## Bescheid

über die Ergänzung der  
allgemeinen bauaufsichtlichen Zulassung  
vom 17. September 2013

**Z-43.12-331**

**Raumlufunabhängige Kaminöfen mit den Bezeichnungen "Malou" und "Malou Vista" mit  
Nennwärmeleistungen von 4,7 kW**

Abmessungen und Ansichten der Feuerstätte "Malou Vista"

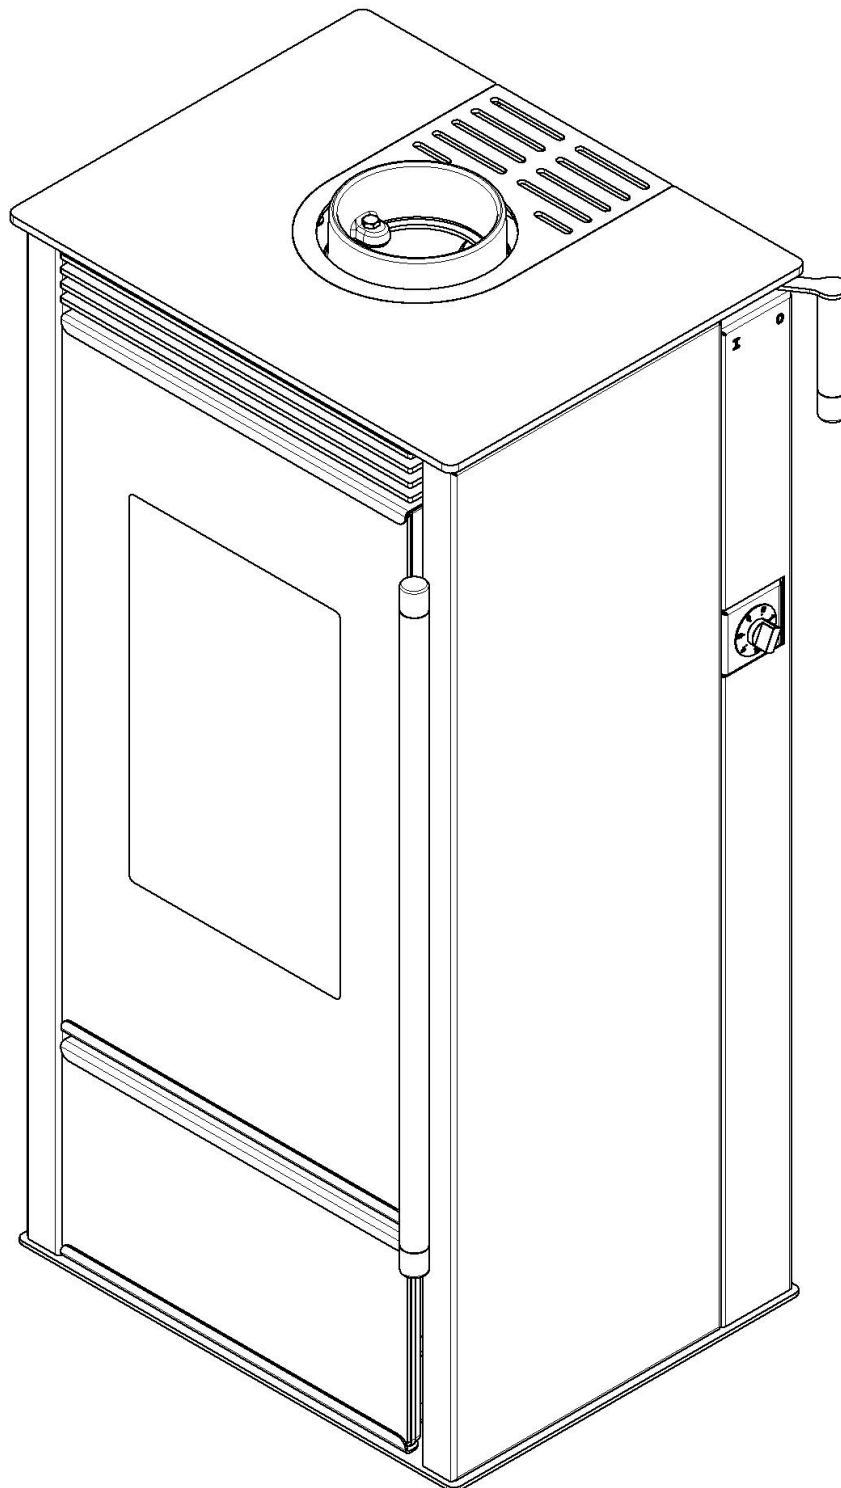
Bei der Feuerstätte mit der Bezeichnung "Malou" ist die Scheibe von innen an der Türkonstruktion befestigt, bei der Ausführung mit der Bezeichnung "Malou Vista" ist die Sichtscheibe der Tür von außen auf der Türkonstruktion befestigt.

4. Die Anlagen der allgemeinen bauaufsichtlichen Zulassung vom 17. September 2013 werden durch die Anlagen 1 bis 2 dieses Bescheides ergänzt.
